CIRCULAR INFORMATIVA No. 69

RESPUESTA A LOS COMENTARIOS RECIBIDOS AL PROYECTO DE NORMA OFICIAL MEXICANA PROY-NOM-027-ENER/SCFI-2016, RENDIMIENTO TÉRMICO, AHORRO DE GAS Y REQUISITOS DE SEGURIDAD DE LOS CALENTADORES DE AGUA SOLARES Y DE LOS CALENTADORES DE AGUA SOLARES CON RESPALDO DE UN CALENTADOR DE AGUA QUE UTILIZA COMO COMBUSTIBLE GAS L.P. O GAS NATURAL. ESPECIFICACIONES, MÉTODOS DE PRUEBA Y ETIQUETADO. PUBLICADO EL 22 DE AGOSTO DE 2016, QUE CANCELA Y SUSTITUYE A LA RESPUESTA A COMENTARIOS PUBLICADA EL 16 DE ENERO DE 2018.

RESPUESTA a los comentarios recibidos al Proyecto de Norma Oficial Mexicana PROY-NOM-027-ENER/SCFI-2016, Rendimiento térmico, ahorro de gas y requisitos de seguridad de los calentadores de agua solares y de los calentadores de agua solares con respaldo de un calentador de agua que utiliza como combustible gas L.P. o gas natural. Especificaciones, métodos de prueba y etiquetado. Publicado el 22 de agosto de 2016, que cancela y sustituye a la Respuesta a comentarios publicada el 16 de enero de 2018. (Continúa en la Tercera Sección).

RESPUESTA A LOS COMENTARIOS RECIBIDOS AL PROYECTO DE NORMA OFICIAL MEXICANA PROY-NOM-027-ENER/SCFI-2016, RENDIMIENTO TÉRMICO, AHO

Figura X X Esquema de instalación para medir el consumo de energía eléctrica de un calentador de agua solar acoplado a un calentador de agua eléctrico como respaldo.

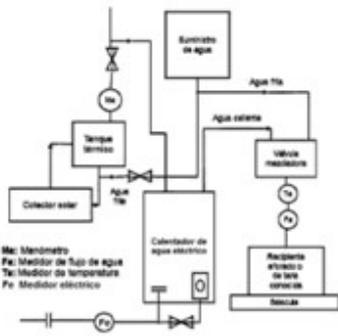
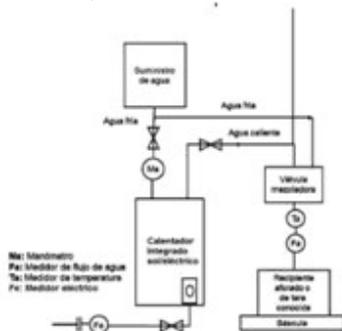
<p>8.1.2.3 Procedimiento. Esquemas de instalación para medir el consumo de energía eléctrica:</p>

Figura A.10 - Resistencia a la presión hidrostática

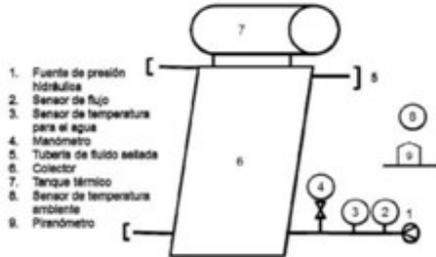
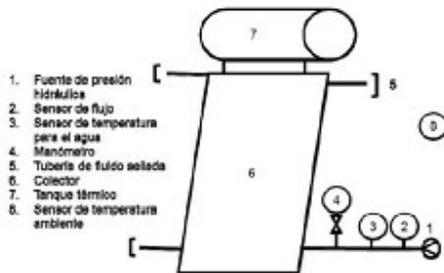
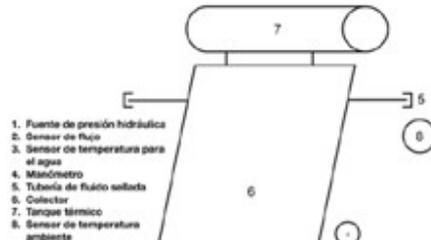
Dice:
APÉNDICE A (continuación)
Normativo
Figuras

Debe de decir:

Se modificó Figura A.10 del proyecto de NOM para quedar como sigue:

Figura A.11 - Resistencia al sobrecalentamiento

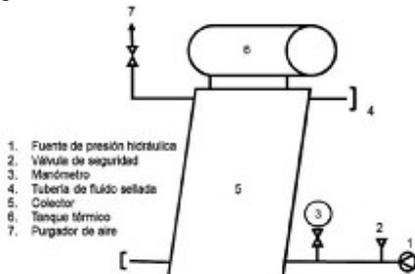
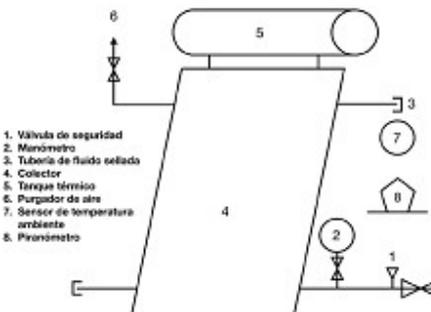
Dice:
APÉNDICE A (continuación)
Normativo
Figuras

Debe de decir:

Se modificó Figura A.11 del proyecto de NOM para quedar como sigue:
